Mission régionale d'autorité environnementale

**Avis de la mission régionale
d'autorité environnementale
Hauts-de-France
sur le projet de parc éolien
déposé par les sociétés « Ferme éolienne du Bois Masson »,
« Ferme éolienne des Trois Rivières »
et « Parc éolien de l'Equinville »
sur les communes de Mortemer (60),
Le Frestoy-Vaux (60), et Rollot (80)**

**n°MRAe 2019-4105
2019-4106, 2019-4107**

Carte contexte éolien (source : étude d’impact, page 30).

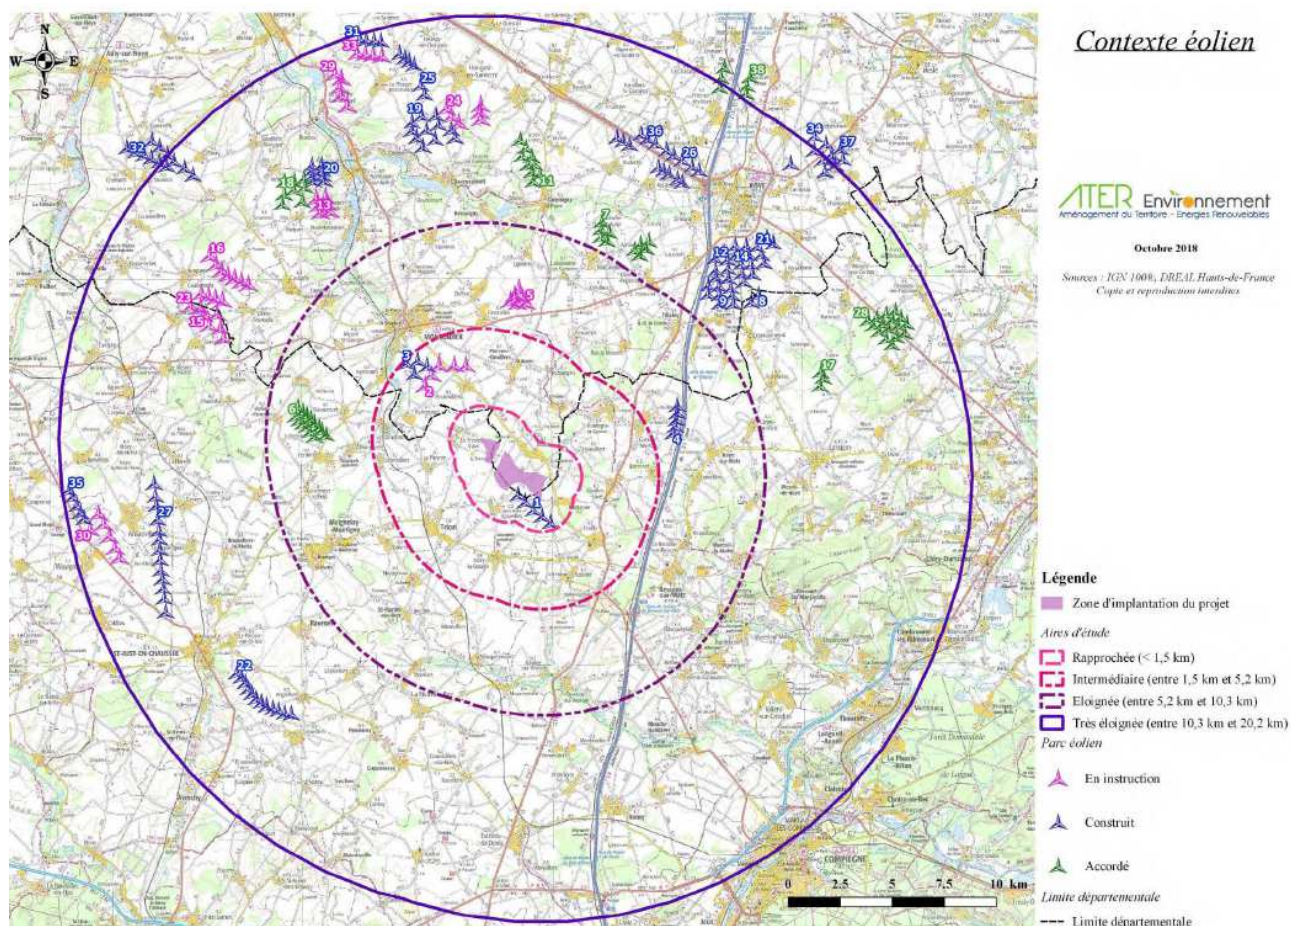
Le projet est localisé dans un contexte éolien très marqué avec 33 parcs éoliens recensés dans un rayon de 20,2 km. Sur ces 33 parcs, 18 sont actuellement en service, 8 ont été autorisés et 7 sont en cours d’instruction.

Carte des habitats (page 409 de l'étude d'impact)

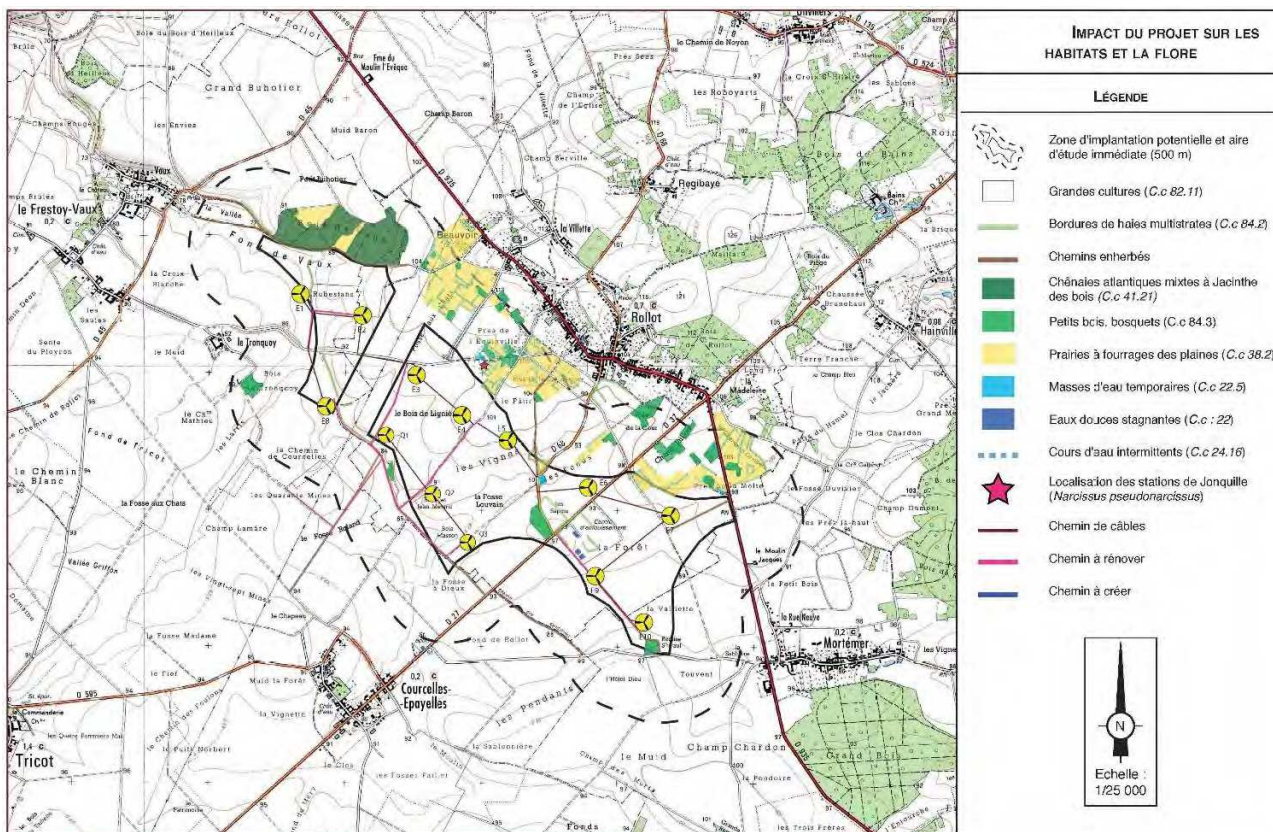
Le milieu d'implantation du parc est constitué de grandes cultures avec à proximité des petits boisements, des bosquets et des prairies, ainsi que des mares (cf la carte des habitats ci-dessous).
